**ISTANZA EX ART. 208 D.Lgs. 152/2006
PER AUTORIZZAZIONE
DELL'ATTIVITA' DI RECUPERO (R13 - R5 EoW)
DEI FANGHI DI DRAGAGGIO
IN AREA DI BANCHINA IN TRATTAROLI DESTRA
SOGGETTA A PROGETTO HUB PORTUALE**

**RELAZIONE IN RISPOSTA ALLA RICHIESTA DI
INTEGRAZIONI DA PARTE DI ARPAE SAC
Prot. num. 127425/2019 del 13/08/2019**

REL. 08

GEN-REL-14-r00

Stralcio Tavola TAV.09 (CO-19-006-ARC-TAV-18r00)- inquadramento

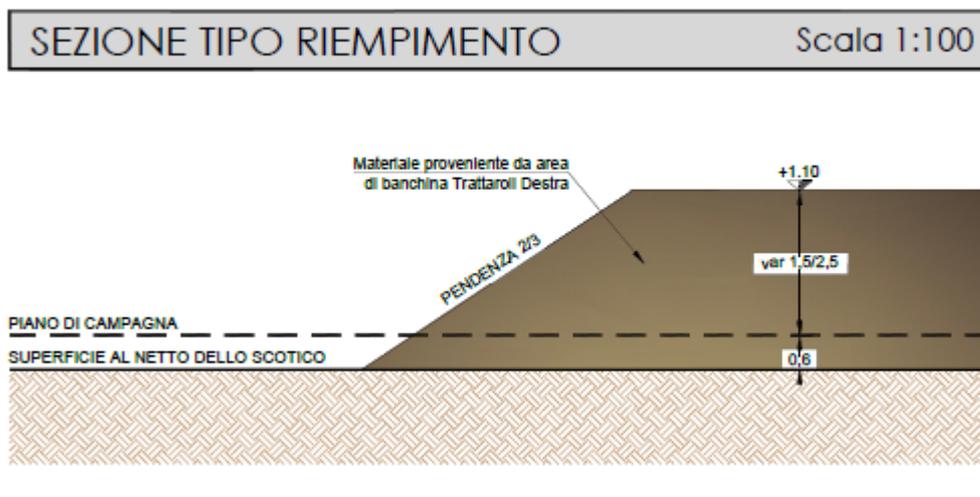
di presentare la valutazione di conformità urbanistica delle operazioni di conferimento dei materiali nell'area CoS3, in particolare con la verifica della compatibilità dei terreni riportati rispetto alla destinazione finale delle aree stesse, come individuate nel Progetto della piattaforma logistica che andrebbe elaborato in tempi certi;

Si conferma che le argomentazioni in tema di valutazione di conformità urbanistica delle operazioni di conferimento dei materiali nell'area CoS3, contenute nella Richiesta di autorizzazione ex art. 208, si poggiano, a parere del proponente, sulla considerazione che la Delibera CIPE n. 1/2018 espliciti, in particolare al punto 19-c)3 della Delibera, che il Progetto definitivo dell'HUB approvato dal CIPE comprende la realizzazione di tutti i terrapieni desumibili dal corpo progettuale (si ribadisce a tal fine che l'area indicata nella Delibera CIPE come "Bassette Sud Sud" è il Comparto S3).

In coerenza con quanto previsto dalla tavola URB.S3.17 e URB.S3.18, facente parte del Progetto definitivo presentato da Autorità di Sistema Portuale ed approvato, è stata elaborata la Tavola TAV.09 (CO-19-006-ARC-TAV-18r00) che individua l'area in cui verranno depositati i fanghi di dragaggio conformi alle CSC Col. B contenuti nella Cassa Trattaroli, una volta cessata la loro qualifica di rifiuto.

Tale area è conforme a quanto previsto nel progetto di HUB per quanto riguarda posizionamento planimetrico, classe dei materiali, quota massima del rilevato (+1,1m slmm).

Stralcio “Carta delle attività agricole: aziende con produzioni particolari”
 [Tavola A.2.6.a del Quadro Conoscitivo del PSC di Ravenna]

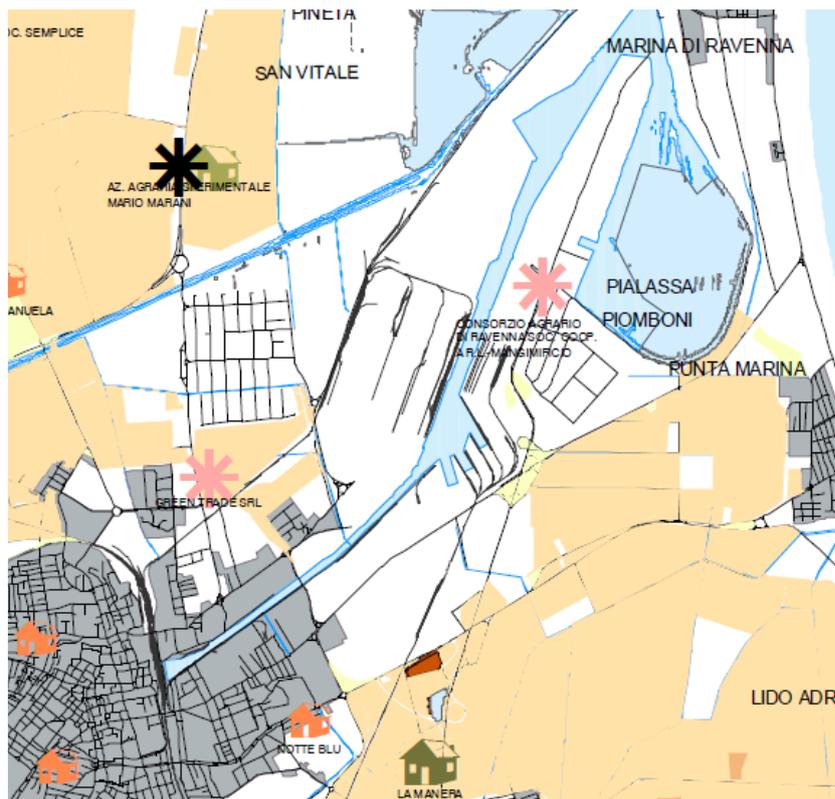
[...] per la generalità degli impianti, le localizzazioni dovranno verificare se ricadono nell'ambito del sistema delle aree di cui all'art. 21 del D.Lgs. n. 228/2001. In sede di procedura di autorizzazione di nuovi impianti di gestione dei rifiuti o modifiche di impianti esistenti, localizzati negli ambiti territoriali suddetti, le aziende proponenti dovranno predisporre un apposito documento tecnico, attestante che l'attività in esame non rechi pregiudizio alcuno alle aree agricole, alle colture e ai prodotti agricoli ed alimentari interessati.

Dall'esame della Carta A.2.6.a del Quadro Conoscitivo del PSC di Ravenna non emerge la presenza di aziende con produzioni biologiche nell'area circostante la Cassa Trattaroli, area in cui verrà effettuata l'attività di recupero di rifiuti.

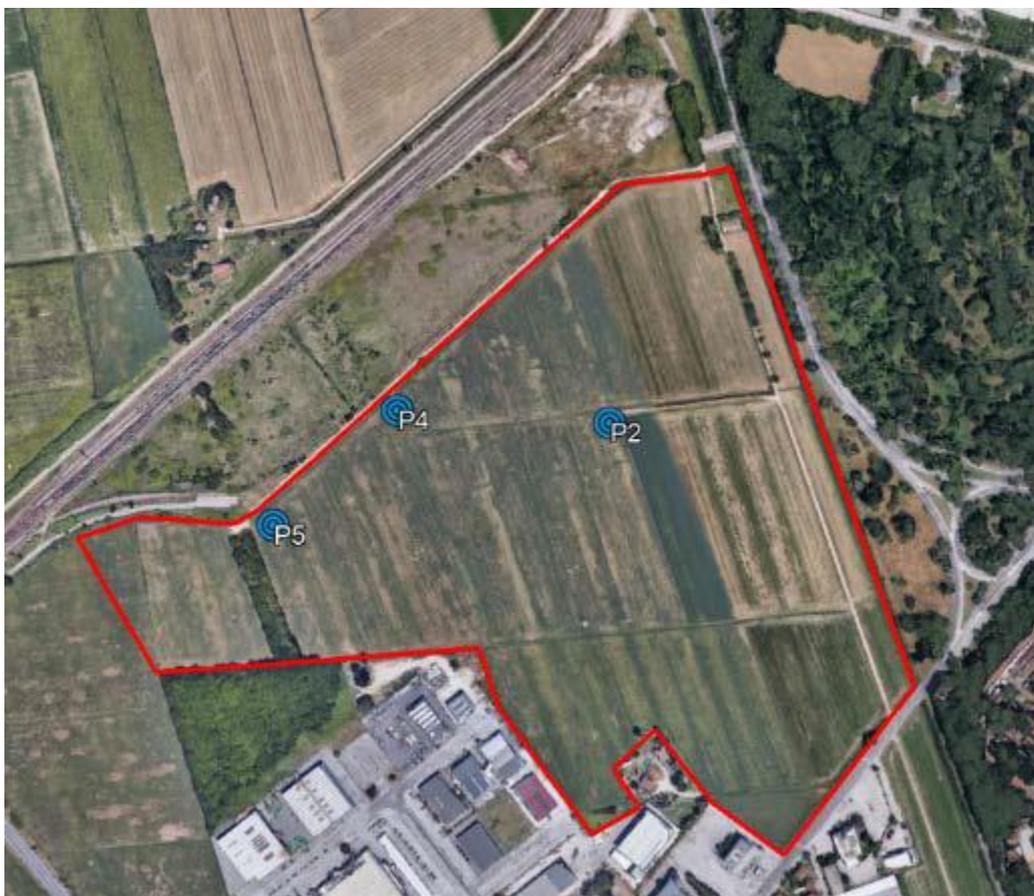
di trasmettere gli esiti delle attività di caratterizzazione ambientale dell'area CoS3 (qualora tali attività siano già state eseguite nell'ambito delle procedure sovraordinate, si chiede la trasmissione in copia di tale documentazione);

Compatibilmente con la possibilità di accesso all'area in relazione allo stato delle colture in essere, sono stati individuati n. 3 punti presso cui effettuare carotaggi da attrezzare a piezometro tra le quote di - 1 m e -4 m dal p.c. La quota del pelo libero della falda si attestava tra -1,15 e - 2 m da p.c .

L'ubicazione di tali punti, riportata nella seguente figura, è stata determinata al fine di confermare i dati già disponibili (dati 2010) ed indagare anche zone del Comparto S3 non oggetto di precedenti indagini.

La caratterizzazione dell'area di destino S3 deve rappresentare la qualità del terreno presente attualmente nel sito almeno per tutti i parametri che caratterizzano i fanghi che dovranno essere portati dalla Cassa Trattaroli.
